NM2503D05RGMD000X002A

Allegato 5

**Controdeduzioni alle osservazioni pervenute e pubblicate sul
sito delle Valutazioni Ambientali**

0093397_13-11-2020	
PROGETTO	
PROGETTO DEFINITIVO RADDOPPIO LINEA CODOGNO–CREMONA–MANTOVA TRATTA PIADENA – MANTOVA CUP J84H17000930009	
Fase Progettuale	
Progetto Definitivo	
Riferimento Normativo	
D.Lgs.152/2006	
SOGGETTI INTERESSATI:	
Provincia di Cremona	
Oggetto:	
PROCEDURA DI VALUTAZIONE DI IMPATTO AMBIENTALE AI SENSI DELL'ART. 23, DEL D.LGS. 152/2006 E SS.MM.II. E VERIFICA PIANO DI UTILIZZO TERRE, EX D.P.R. 120/2017, ART. 9. PROGETTO DEFINITIVO DEL RADDOPPIO DELLA TRATTA PIADENA-MANTOVA, 1° FASE FUNZIONALE DEL RADDOPPIO DELLA LINEA FERROVIARIA CODOGNO-CREMONA-MANTOVA. - CONTRIBUTO TECNICO PROPONENTE: R.F.I. RETE FERROVIARIA ITALIANA SPA - [Rif. nel sistema informativo nazionale: ID 5610].	
OSSERVAZIONI	Note e Commenti
Descrizione	Risposta al Commento
VALUTAZIONI DI COMPETENZA Dalla relazione generale si evince che il raddoppio della tratta ferroviaria Piadena – Mantova rientra nel Programma Regionale Mobilità e Trasporti della Regione Lombardia, che comprende la riqualificazione della linea Milano – Codogno – Cremona - Mantova. Sulla linea son

Sovrapposizione dei due progetti

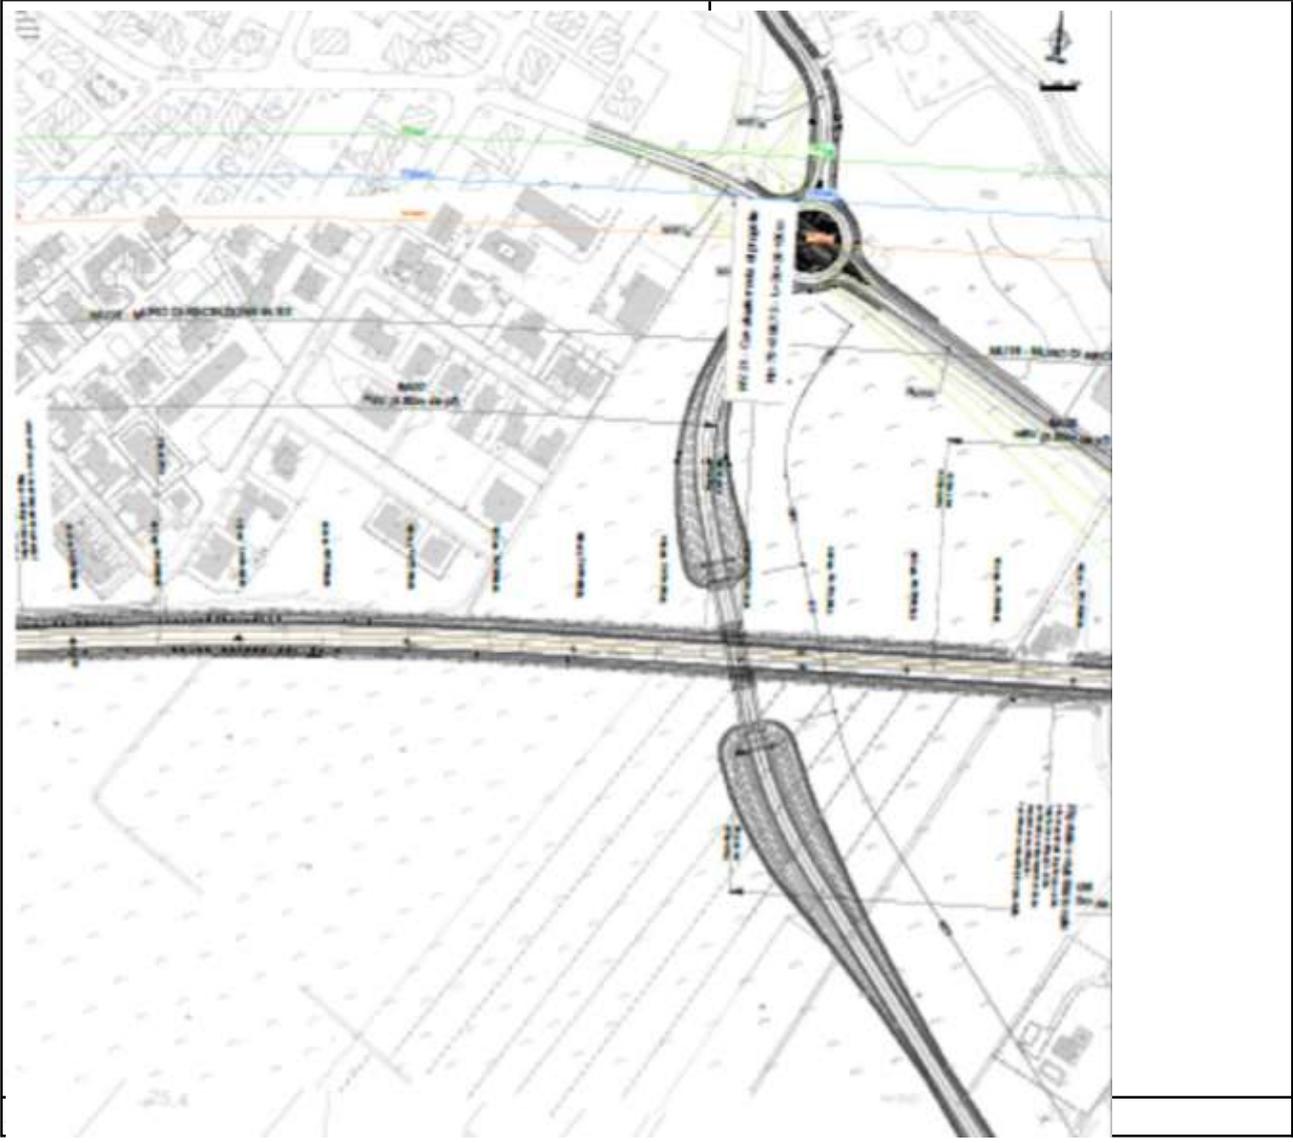
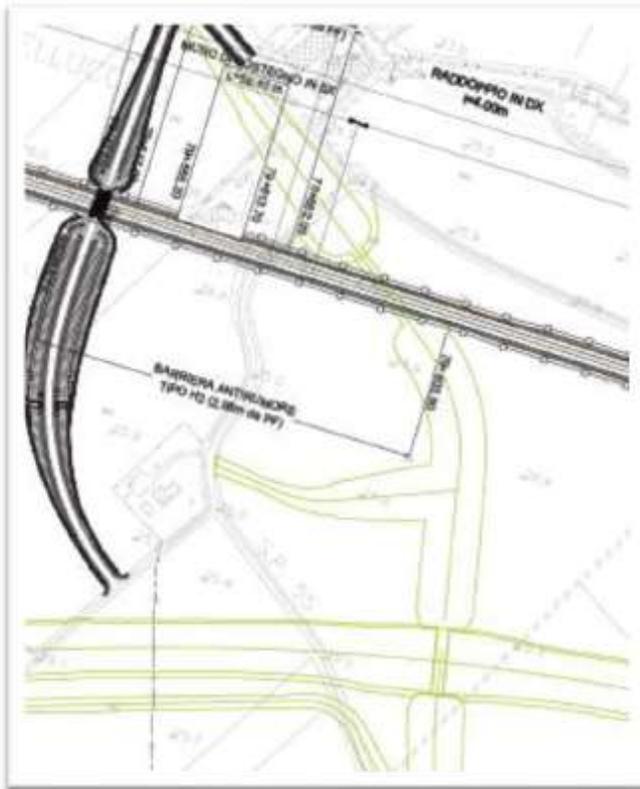
Le due rappresentazioni sovrapposte nella figura a lato, evidenziano in maniera inequivocabile l'inaccettabilità dell'impostazione complessiva proposta. A tal proposito sono di immediata comprensione le seguenti osservazioni:

Osservazione 3.1 - Innanzitutto si osserva che il cavalferrovia proposto per il Raddoppio Ferroviario (modificato rispetto alla prima formulazione) per raccordarsi con la bretella in uscita da Castellucchio, di recente realizzazione, va ad invadere, pur potendolo evitare, un'area comunale su cui insistono strutture pubbliche indispensabili quali un doppio depuratore, il magazzino comunale, il centro comunale di raccolta differenziata ed il Capannone Comunale in comodato alla Protezione Civile (edificio individuato quale strategico ai fini della gestione delle emergenze). Tali strutture verrebbero irrimediabilmente danneggiate e limitate se non si provvedesse a modificare il tracciato del sovrappasso stesso.

La soluzione, a seguito di interlocuzioni con tutti gli enti interessati, verrà modificata secondo quanto previsto nell'elaborato NM2503D26P7NV310001B

Fig. 4.1: Raffronto "Raddoppio ferroviario e Tracciato autostradale in PGT"

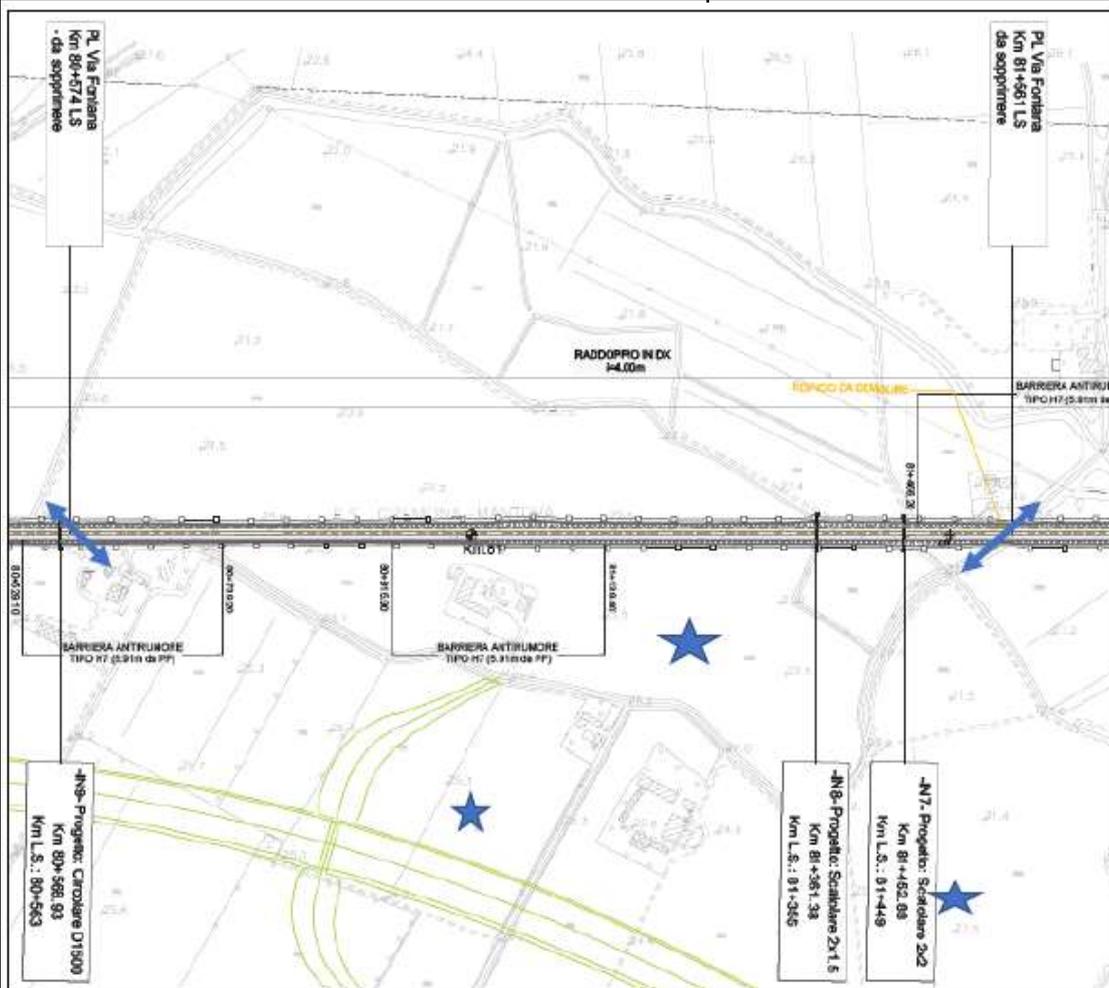
<p>nell'ipotesi di tracciato attualmente inserito in PGT (vedi Fig. 4.1) darebbe respiro alle zone contrassegnate con stellette azzurre rendendo inutile la realizzazione del sovrappasso autostradale;</p>	<p>Le osservazioni si configurano come richieste di modifiche progettuali. La richiesta non attiene all'oggetto della VIA.</p>
<p>nell'ipotesi di tracciato denominato "alternativa mantovana" (vedi Fig. 4.2) la valenza della soluzione sarebbe ancor più rilevante perché, oltre a dare il richiesto respiro a Via Fontana, restituirebbe il collegamento diretto alla SS10 ed, in caso di realizzazione dell'autostrada, al casello della medesima ad una <u>vasta area di territorio sovracomunale.</u></p>	<p>Le osservazioni si configurano come richieste di modifiche progettuali. La richiesta non attiene all'oggetto della VIA.</p>
<p>Il recepimento di questa osservazione rende non più necessario il sottopasso al PL Km 81 + 561.</p>

Proposta di soluzione per sovrappasso di via Crocette - Tenca Antonio - Castellucchio

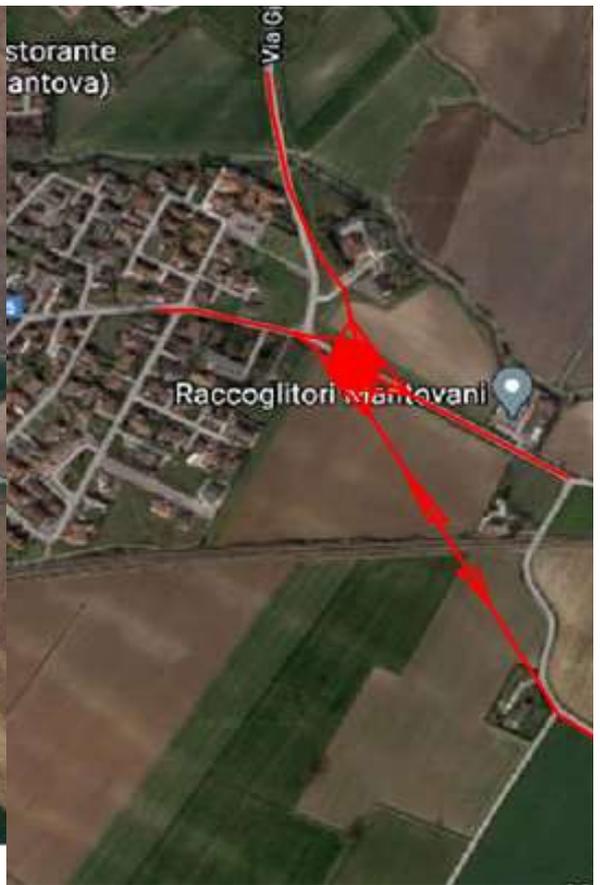
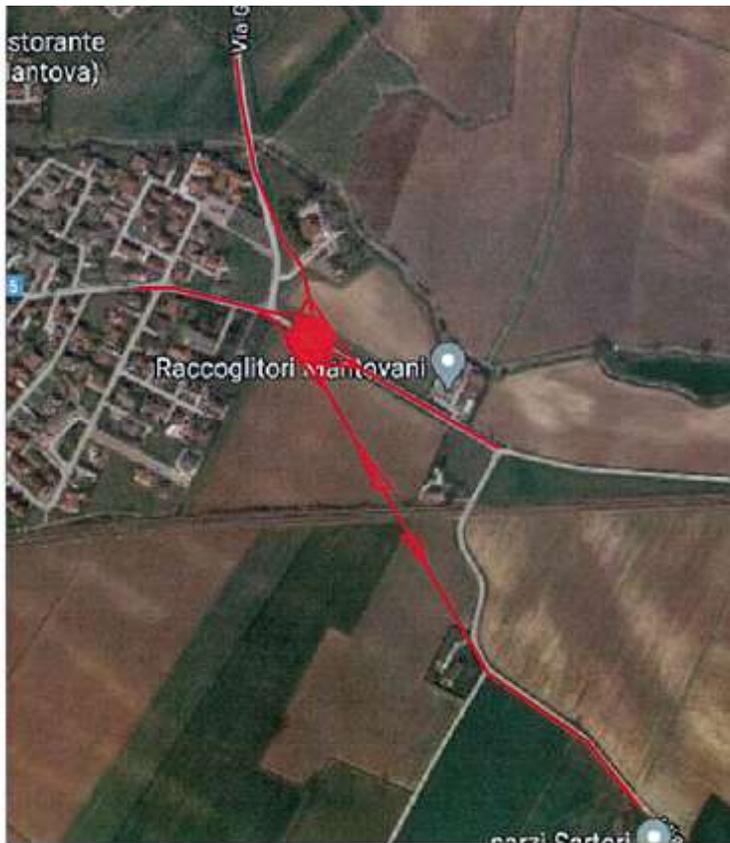
Questa soluzione progettata presenta una grave criticità, dovuta al fatto che il cavalcaferrovia atterra su strada Cavicchine che è una strada comunale strettissima a circa 150 metri dall'incrocio con via Crocette che invece è una strada Provinciale con una carreggiata più ampia. Questa soluzione ha lo svantaggio che comporterà la riqualificazione di un tratto di strada Cavicchine per circa 150 mt con il necessario allargamento della carreggiata e la formazione di due curve a 90° gradi per il traffico che si trovi a percorrere strada Crocette. Strada Crocette è una strada Provinciale di notevole traffico che collega Castellucchio con San Lorenzo, Buscoldo, Borgoforte. Di fatto si tratta di una strada Provinciale che collega e raccorda due statali sia Padana inferiore Statale 10 e la Mantova - Parma detta Sabbionetana . In particolare da' fastidio l'inutile consumo di suolo rispetto ad un progetto alternativo più rettilineo con cavalcaferrovia che parte e atterra su strada Crocette. Prima di descrivere i vantaggi della soluzione che si propone è meglio prenderne visione grafica con l'aiuto della seguente rappresentazione.

Le osservazioni si configurano come richieste di modifiche progettuali. La richiesta non attiene all'oggetto della VIA. Il progetto è stato rivisto a seguito di interlocuzioni con tutti gli enti interessati, prevedendo le modifiche riportate nell'elaborato NM2503D26P7NV3100001B

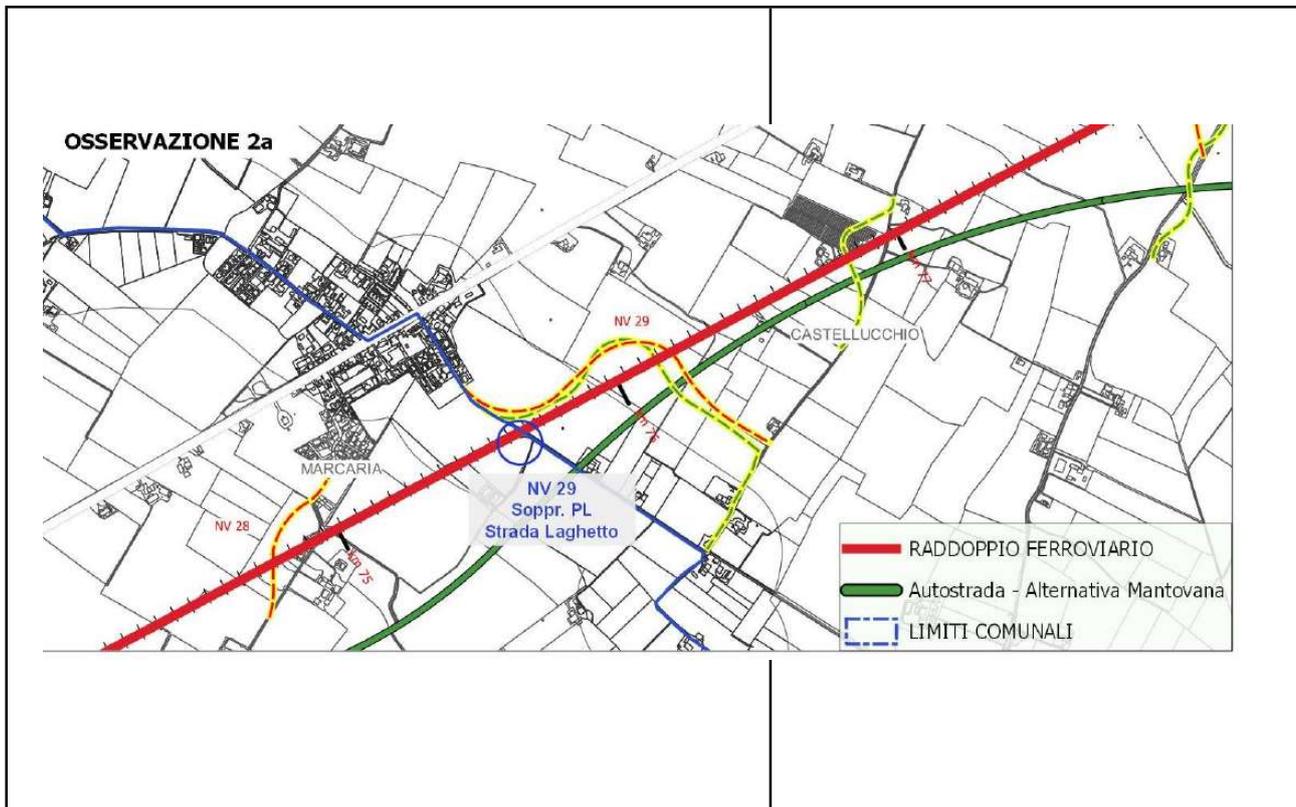
2b) il viadotto stradale NV 30 dovrebbe preferibilmente scavalcare entrambi i progetti infrastrutturali pertanto va raccordato

Le osservazioni si configurano come richieste di modifiche progettuali. La richiesta non attiene all'oggetto della VIA. Il progetto è stato rivisto a seguito di interlocuzioni con tutti gli enti interessati, prevedendo le modifiche riportate nell'elaborato NM2503D26P7NV300001B. Il PD delle viabilità è stato aggiornato per recepire le richieste degli Enti e per compatibilizzarlo con il progetto autostradale.

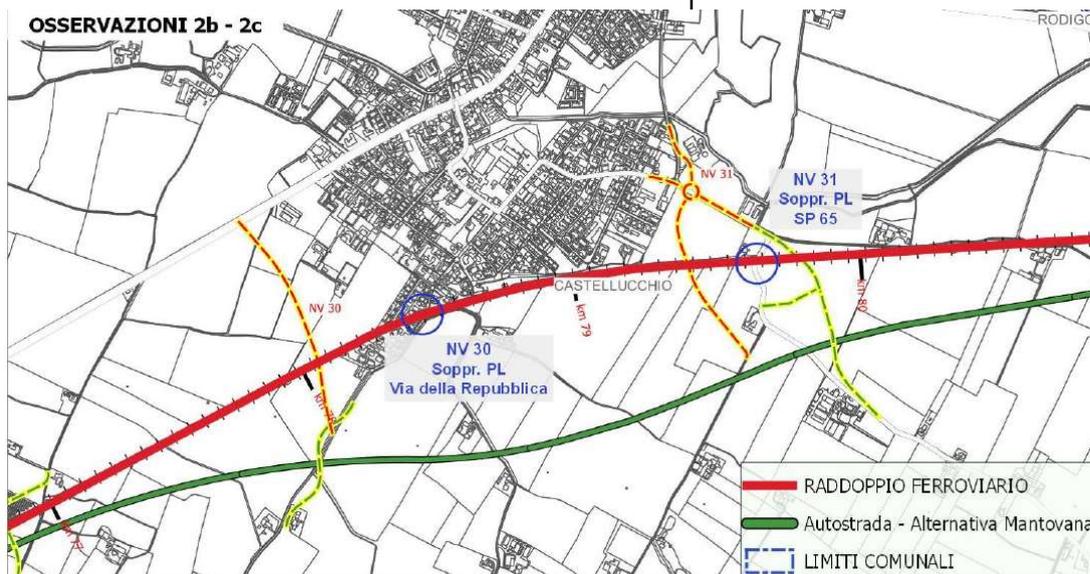
2c) il viadotto stradale NV 31 ha un tracciato difforme nei due progetti, raccordandosi a due diverse strade esistenti, pertanto va scelta la migliore soluzione tra i due

Le osservazioni si configurano come richieste di modifiche progettuali. La richiesta non attiene all'oggetto della VIA. Il progetto è stato rivisto a seguito di interlocuzioni con tutti gli enti interessati, prevedendo le modifiche riportate nell'elaborato NM2503D26P7NV310001B. Il PD delle viabilità è stato aggiornato per recepire le richieste degli Enti e per compatibilizzarlo con il progetto autostradale.

OSSERVAZIONI 2d - 2e

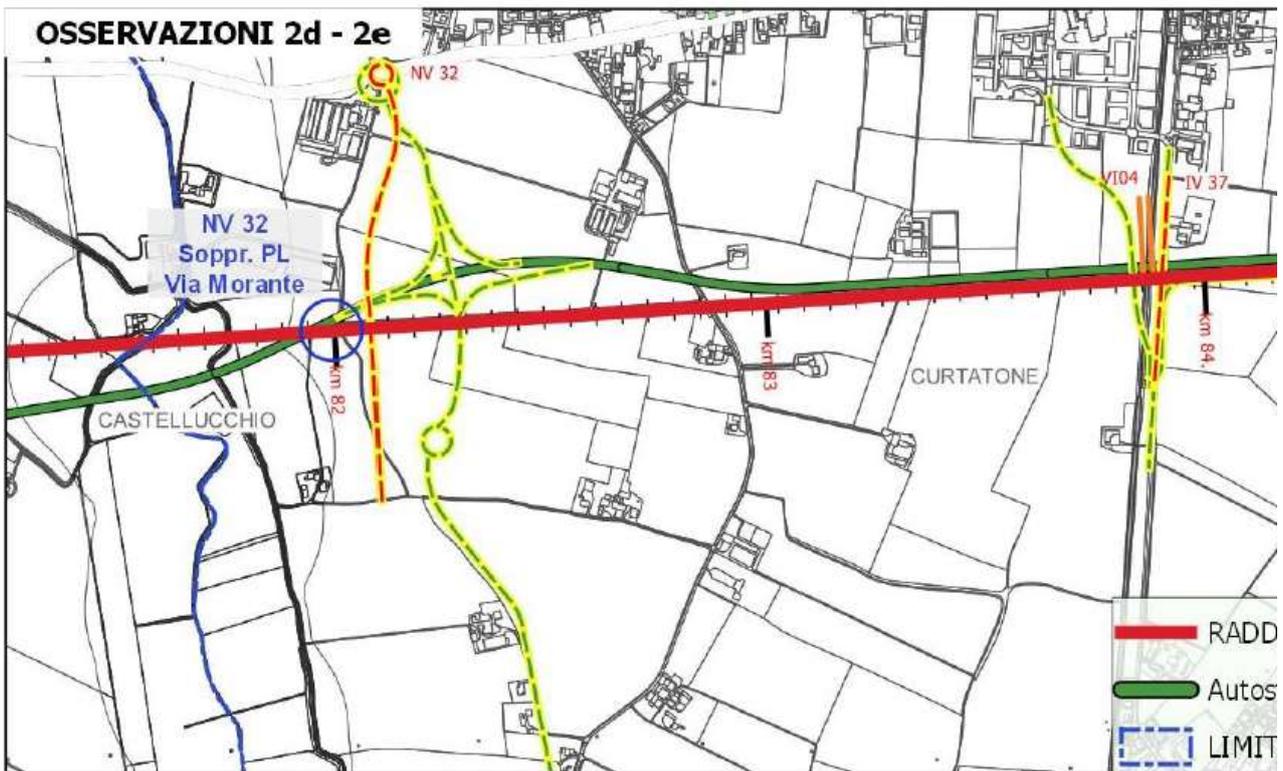
2d) il viadotto stradale NV 32 ha un tracciato difforme nei due progetti, raccordandosi in modo diverso alle strade esistenti, pertanto va effettuata una scelta tenendo presente che in questo punto è prevista la realizzazione di un casello autostradale, pertanto si ritiene preferibile il sovrappasso inserito nel progetto autostradale.

Le osservazioni si configurano come richieste di modifiche progettuali. La richiesta non attiene all'oggetto della VIA. Il progetto è stato rivisto a seguito di interlocuzioni con tutti gli enti interessati, prevedendo le modifiche riportate nell'elaborato NM2503D26P7NV3200001B. Il PD delle viabilità è stato aggiornato per recepire le richieste degli Enti e per compatibilizzarlo con il progetto autostradale.

OSSERVAZIONE 2f

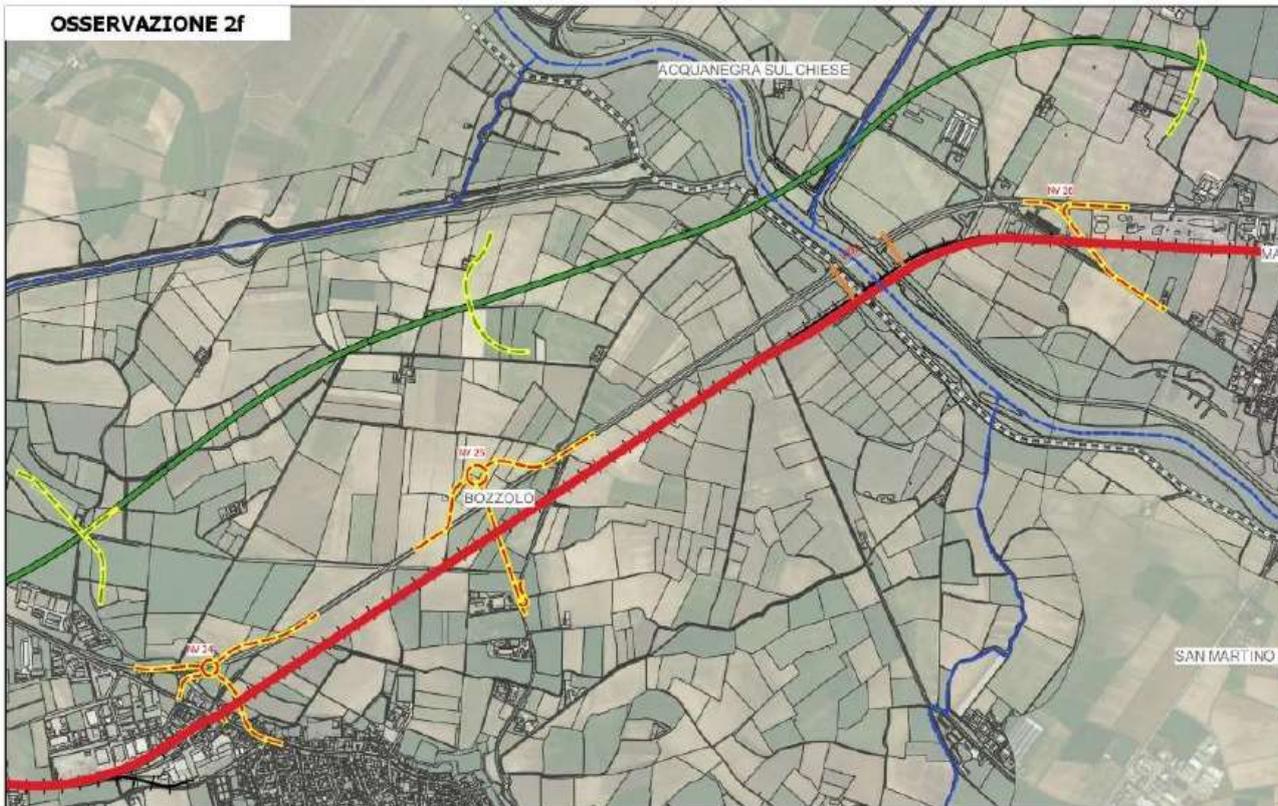
2f) I viadotti stradali NV 24, 25, 26 e 27 possono essere raccordati coi viadotti del proge

Le osservazioni si configurano come richieste di modifiche progettuali. La richiesta non attiene all'oggetto della VIA. Il PD delle viabilità è stato aggiornato per recepire le richieste degli Enti e per compatibilizzarlo con il progetto autostradale.

proposta alternati

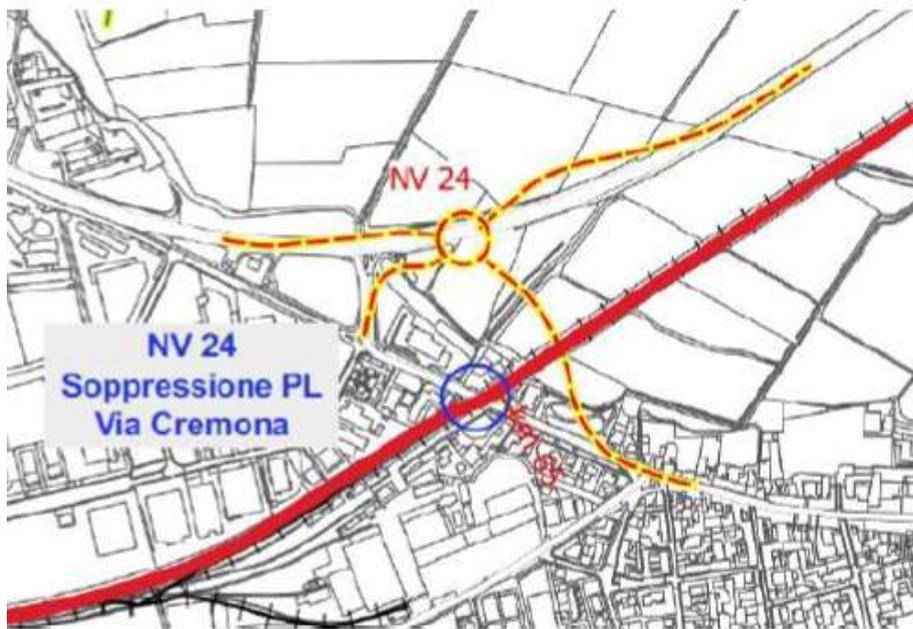
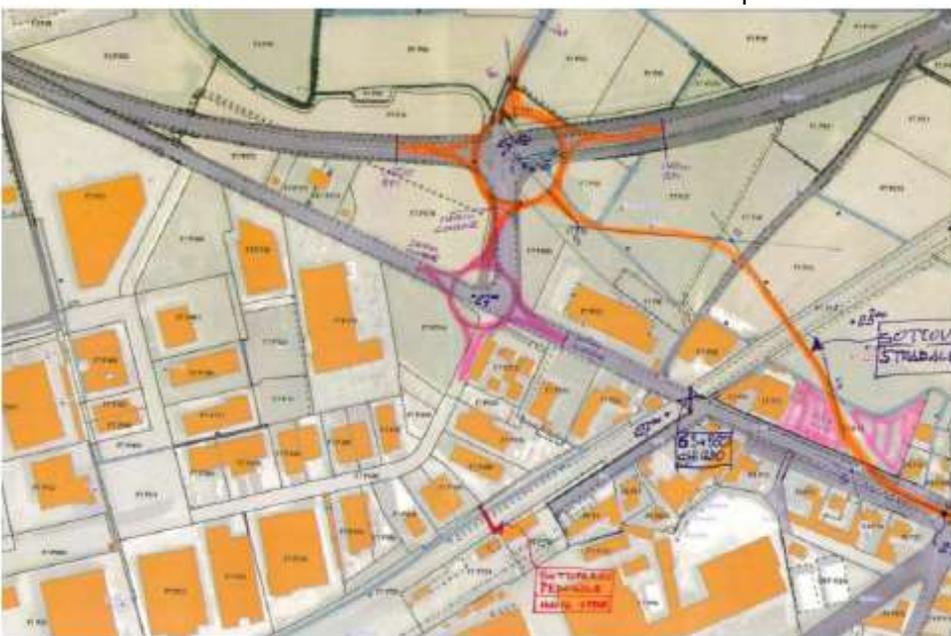
<p>B. I requisiti tecnico-progettuali dell'infrastruttura (parere completo in allegato)</p>	
<p>Soppressione PL via Cremona Bozzolo</p>	
<p>Gli interventi coinvolgono la EX S.S. n.10: realizzazione rotatoria e modifica tracciato/raccordi con la viabilità esistente comunale e sovrappasso ferroviario - <u>prescrizioni/suggerimenti:</u></p>	
<p>variazione in aumento della velocità di progetto massima (quindi del limite di velocità da 50 km/h a 70 km/h) per limitare il rischio legato alla sua brusca riduzione lungo la EX S.S. n.10; ciò comporta una revisione del progetto planoaltimetrico dei rami ovest ed est di immissione nella rotatoria;</p>	<p>Le osservazioni si configurano come richieste di modifiche progettuali. La richiesta non attiene all'oggetto della VIA. Il progetto è stato rivisto a seguito di interlocuzioni con tutti gli enti interessati, prevedendo le modifiche riportate nell'elaborato NM2503D26P7NV2400001B</p>

Le osservazioni si configurano come richieste di modifiche progettuali. La richiesta non attiene all'oggetto della VIA. Il progetto è stato rivisto a seguito di interlocuzioni con tutti gli enti interessati, prevedendo le modifiche riportate nell'elaborato NM2503D26P7NV2400001B
